Statnetts kommentarer til høringsuttalelser – melding om spenningsoppgradering 420 kV Sauda-Gismarvik

Statnett har fått oversendt innkomne høringsinnspill til melding med forslag til utredningsprogram for spenningsoppgradering av 300 kV-ledningene til 420 kV på strekningen Sauda-Gismarvik. Statnett vil takke for alle innsendte innspill, som omtales enkeltvis under. Flere høringsinstanser tar med noe variasjon opp de samme temaene. Vi har valgt å omtale disse generelt innledningsvis. Innspillene omtales enkeltvis under, med henvisning til de generelle merknadene der det er relevant.

Figur 1 Sauda, Åbødalen

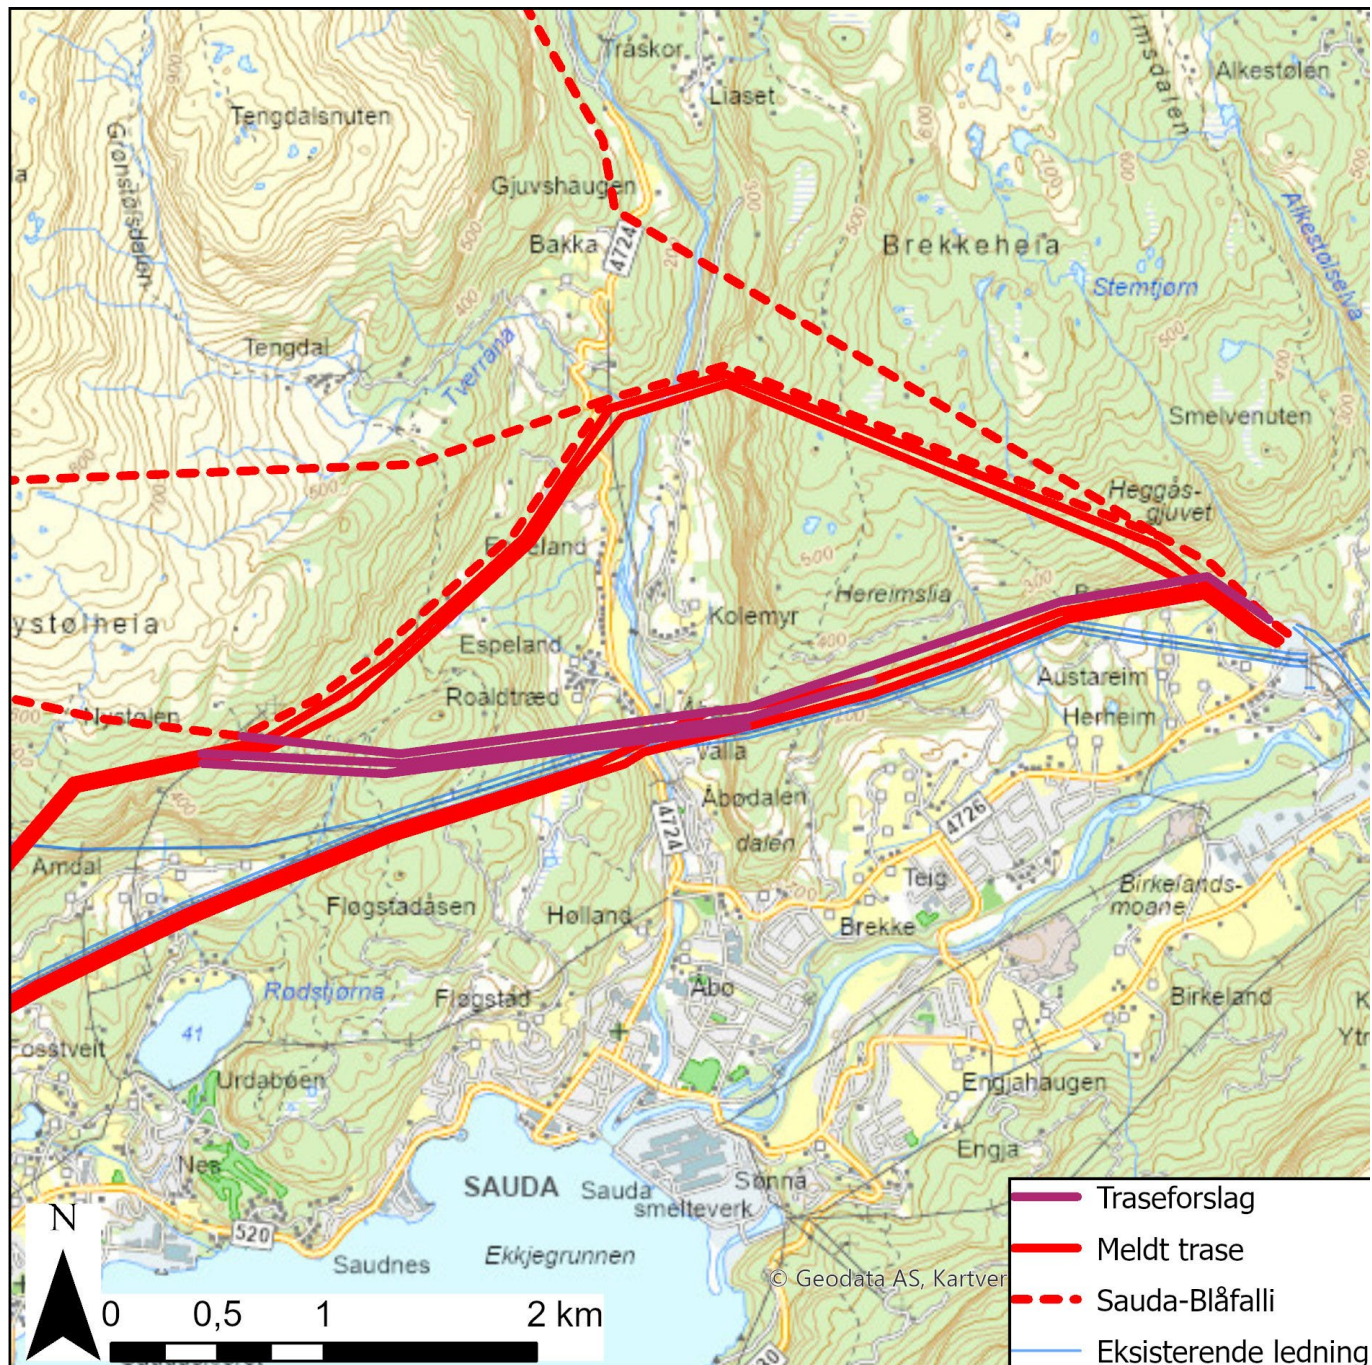
A&B Andreassen Maskin AS v/Andreas Andreassen	Innspillet tas til orientering. Ledningen vil gå høyt over industriområdet.
Alan Geoffrey Thompson/ Elin Kjellstad/ Sauda SV	Inngrep i naturen og beslag av arealer er viktige forhold som vil bli grundig vurdert i den kommende konsekvensutredningen. Statnett viser til de generelle kommentarene om konsekvensutredning og kabel innledningsvis. Forslaget om lokal arbeidskraft og verdiskaping tas med i den videre vurderingen av prosjektets gjennomføring og leverandørkrav, innenfor gjeldende regelverk og anskaffelsesprosedyrer.
Anne Birgitte Rokstad Nordgård	Statnett mener det ikke nødvendigvis er positivt å krysse to vann, selv om dette kanskje er bedre for skogdrift. Vår forståelse av forslag til justeringer av traséer er vist i figur 9 (se vedlegg).
Anny Kvithyll	Som beskrevet i melding om spenningsoppgradering av ledningene Sauda-Gismarvik 1 og 2, er reinvestering av ledningene vurdert som nødvendig. Begrunnelse for ny ledning vil også bli nærmere utdypet i konsesjonssøknaden.

Figur 2 Amdal-Hovås

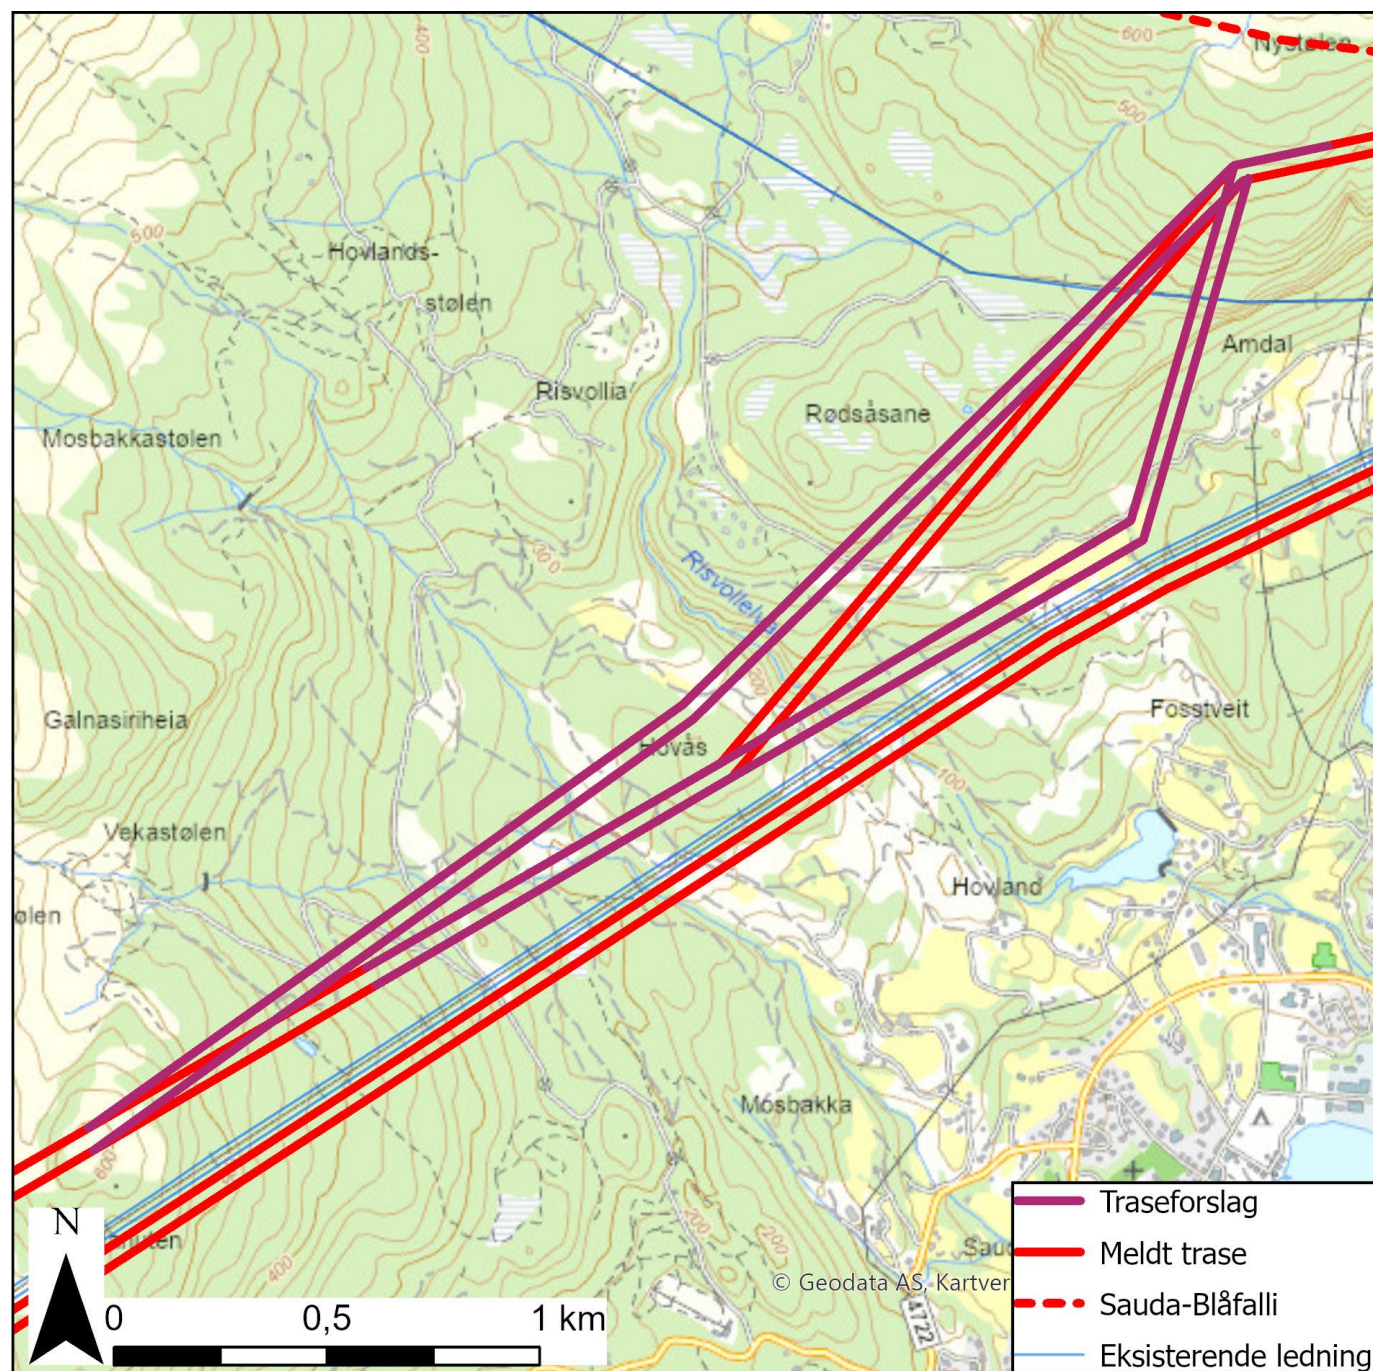
Elfinn Birkeland	Innspillet tas til orientering. Et forslag til justering av traséen utenfor hyttefeltet er vist i figur 2 (se vedlegg).
Elin Magdalena Korvanen Mæland	Innspillet tas til orientering. Statnett viser til den generelle kommentaren om kabel innledningsvis. Som beskrevet i melding om spenningsoppgradering av ledningene Sauda-Gismarvik 1 og 2, er reinvestering av ledningene vurdert som nødvendig. Begrunnelse for ny ledning vil også bli beskrevet i konsesjonssøknaden.

Figur 3 Bjørndalen-Fjellgardsvatnet

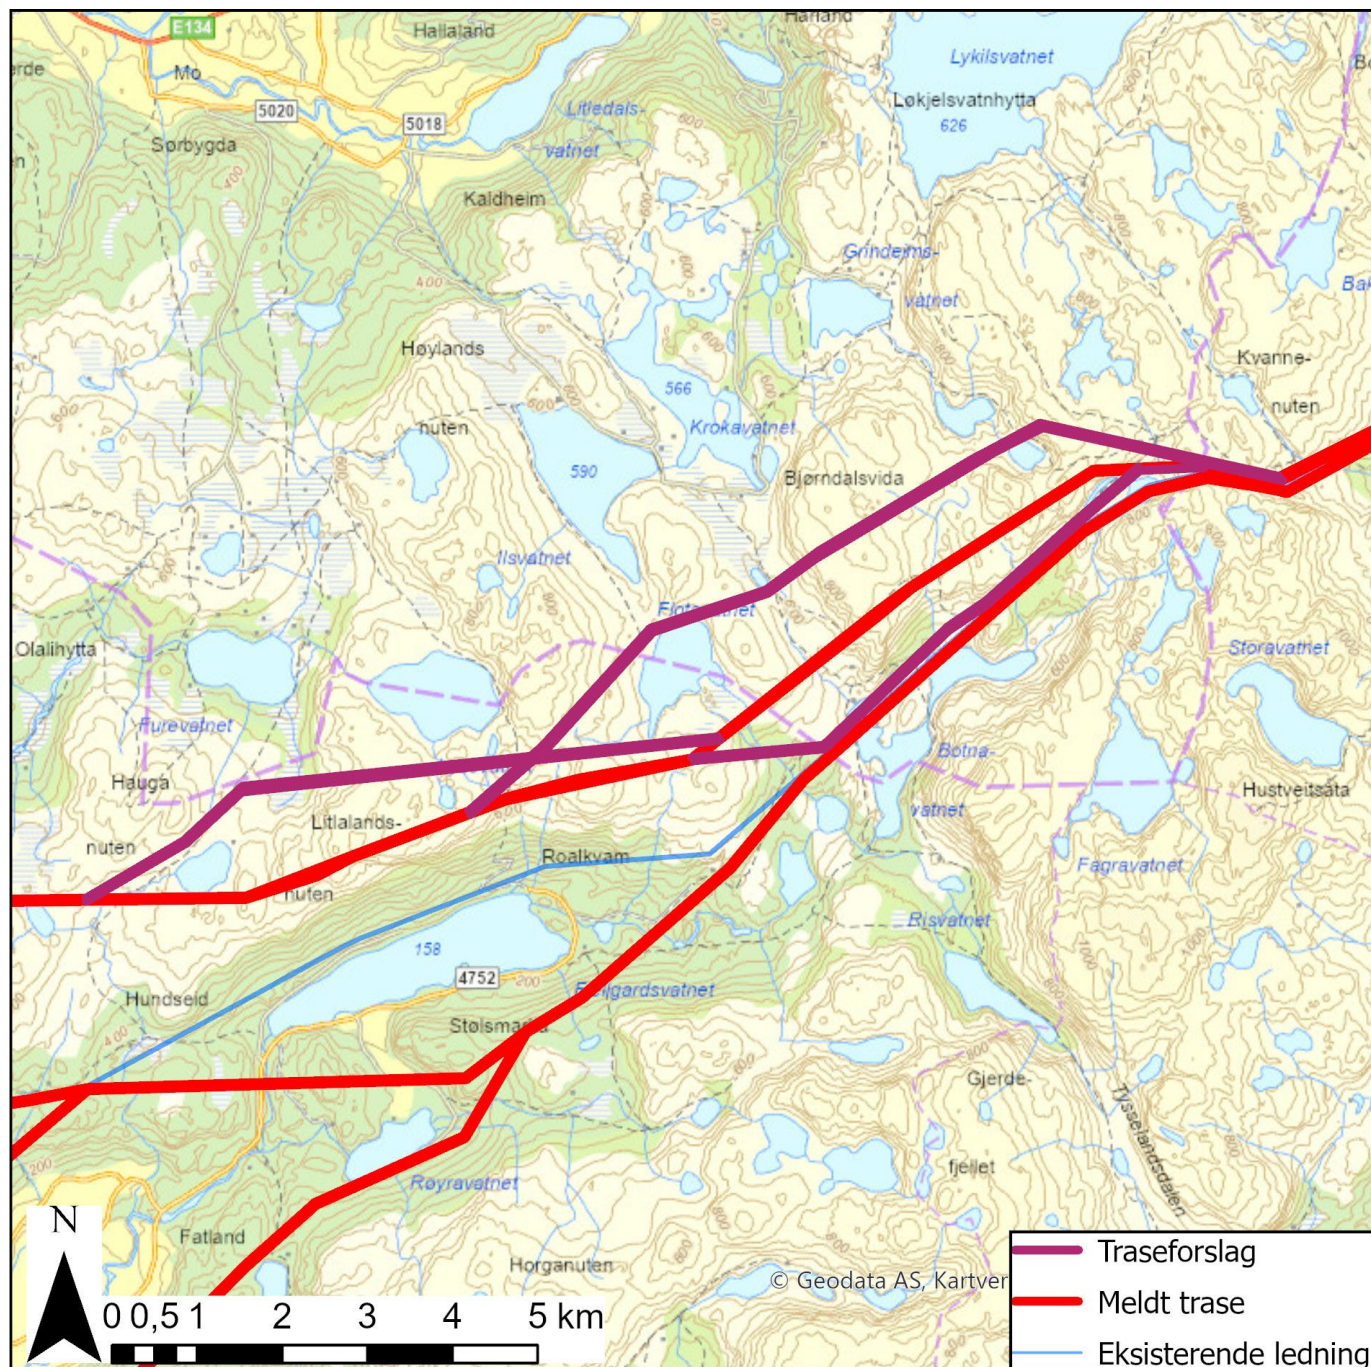
Bjørn Magne Hundseid	Å legge traseen om Ropeid (alternativ 6) vil medføre en krevende kryssing av Vindafjorden. Enten vil økt maritim trafikk inn i fjorden bli vesentlig begrenset av lavere seilingshøyde, eller så må det etableres en løsning som vil få store landskapsvirkninger, er teknisk svært krevende og som det er usikkert om lar seg realisere. Vår forståelse av forslag til justeringer av trasé ved at den legges inn på fjellet mot fylkesgrensa er vist i figur 3, 4 og 5 (se vedlegg).

Marit Mellingen Nilsen	Innspillet tas til orientering. Statnett viser til de generelle kommentarene om konsekvensutredning og kabel innledningsvis.
Martin Børve	Innspillet tas til orientering. Vår forståelse av forslag til justeringer av trasé ved at den legges inn på fjellet mot fylkesgrensa er vist i figur 3, 4 og 5 (se vedlegg). Alternativet via Ropeid er vurdert, men ikke meldt av Statnett. Alternativet blir teknisk krevende, kostbart og har etter Statnetts vurdering ingen klare fordeler sammenlignet med de meldte alternativene. Forslag til visualisering vurderes i arbeidet med KU.
Martin Vegard Langø	Innspillet tas til orientering. Statnett viser til den generelle kommentaren om konsekvensutredning innledningsvis.

Monica Hundseid	Innspillet tas til orientering. Vår forståelse av forslag til justeringer av trasé ved at den legges inn på fjellet mot fylkesgrensa er vist i figur 3, 4 og 5 (se vedlegg). Alternativet via Ropeid er vurdert, men ikke meldt av Statnett. Alternativet blir teknisk krevende, kostbart og har etter Statnetts vurdering ingen klare fordeler sammenlignet med de meldte alternativene. Forslag til visualisering vurderes i arbeidet med KU.
Morten Gjerde	Innspillet tas til orientering. Statnett viser til den generelle kommentaren om kabel innledningsvis.
Mårten Humletveit Håheim	Innspillet tas til orientering. Statnett viser til den generelle kommentaren om kabel innledningsvis.
Nils Martin Bakka	Det er gjennomført befarings med grunneiere 08.05.2025. Det arbeides med koordinering av traséer med Sauda-Blåfalli prosjektet i dette området. Grunneiere er tilsendt kart med justert trasé for begge prosjektene.

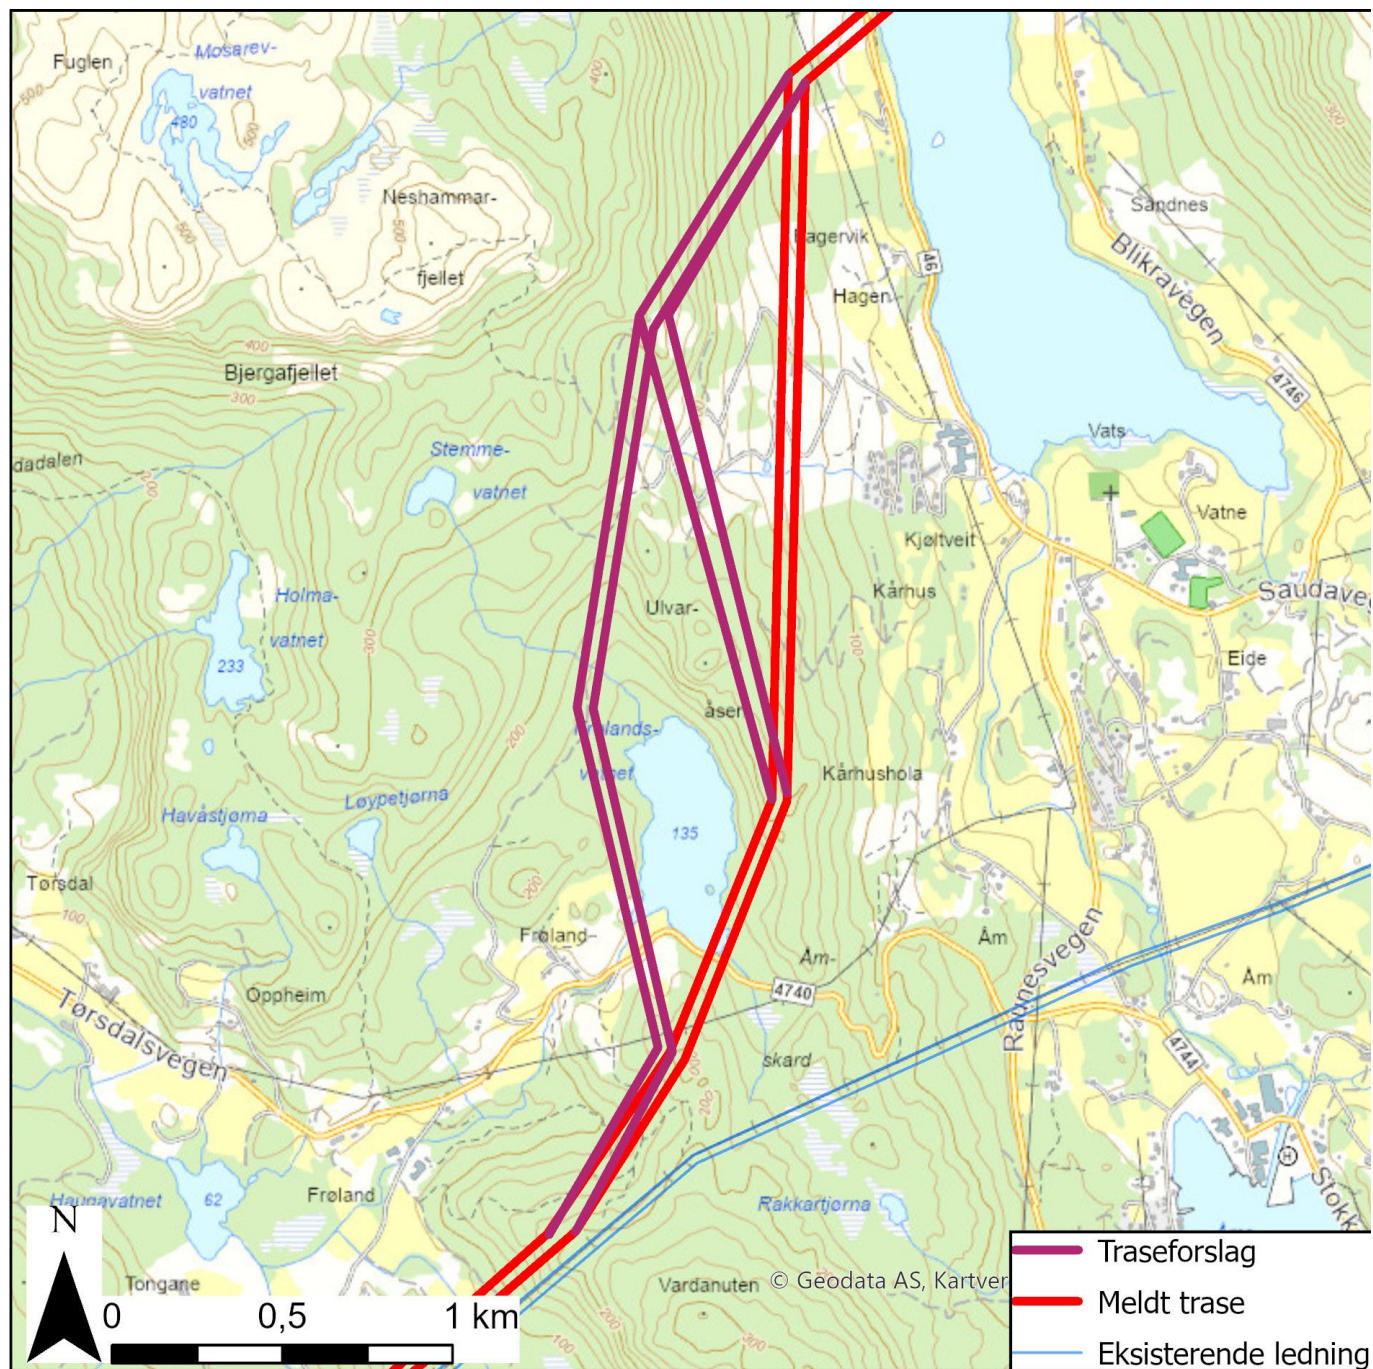
Bjørn Steinar Nesheim	Det er sett på et alternativ om å gå på vestsiden for Frølandsvatnet. Ledningen vil da eventuelt komme lenger bort fra Kårhus byggefelt og ligger også mer i skjul. Denne muligheten er skissert i figur 7 (se vedlegg). Det foreslåtte alternativet over Søndenåneset-Hovåsen-Nising-Raunes er teknisk svært krevende, og det er usikkert om alternativet lar seg realisere pga. lengde og seilingshøyde over Sandeidfjorden.
Bjørnar Grindheim	Innspillet tas til orientering. Statnett viser til de generelle kommentarene om konsekvensutredning og kabel innledningsvis.
Bodil Imsland	Innspillet tas til orientering. Statnett viser til den generelle kommentaren om kabel innledningsvis.
Christian Skartland Eikeland	Innspillet tas til orientering. Statnett viser til den generelle kommentaren om konsekvensutredning innledningsvis. Alternativ 6 er ikke ansett som gunstig og ikke meldt, ref. Statnetts melding.

Espen Aaserød	Vår forståelse av forslag til justeringer av traséer ved Kårhus er vist i figur 7 (se vedlegg).
Etne Kommune v/Erik Kvalheim	Statnett merker seg høingsinnspillene fra Etne kommune. Innspillene tas til orientering. Vi vil vise til den generelle kommentaren om konsekvensutredning innledningsvis. Statnett er ikke enige i at hovedalternativ 1.0 er mer kostbart enn hovedalternativ 2.0. Etter riving av eksisterende 300kV ledning skal det ryddes opp etter gjeldende regelverk, og det skal legges til rette for reetablering av stedegen vegetasjon. Trasejusteringer i Etne kommune er vist i figur 3, 4 og 5 (se vedlegg).
FNF (Forum for natur og friluftsliv Rogaland)	Innspillet tas til orientering. Statnett viser til de generelle kommentarene om konsekvensutredning og kabel innledningsvis. Statnett planlegger å bygge så lite vei vi klarer, innenfor rammene med gjennomføring av anleggsarbeid og sikkerhet/beredskap.

Geir Helge Gundersen	Innspillet tas til orientering. Vår forståelse av forslag til justeringer av traséer ved Kårhus er vist i figur 7 (se vedlegg).
Geir Torkel Roalkvam	Innspillet tas til orientering. Statnett viser til den generelle kommentaren om konsekvensutredning innledningsvis. Alternativet via Ropeid er vurdert, men ikke meldt av Statnett. Alternativet blir teknisk krevende, kostbart og har etter Statnetts vurdering ingen klare fordeler sammenlignet med de meldte alternativene.
Gerd Rødne	Innspillet tas til orientering. Statnett viser til den generelle kommentaren om kabel innledningsvis.
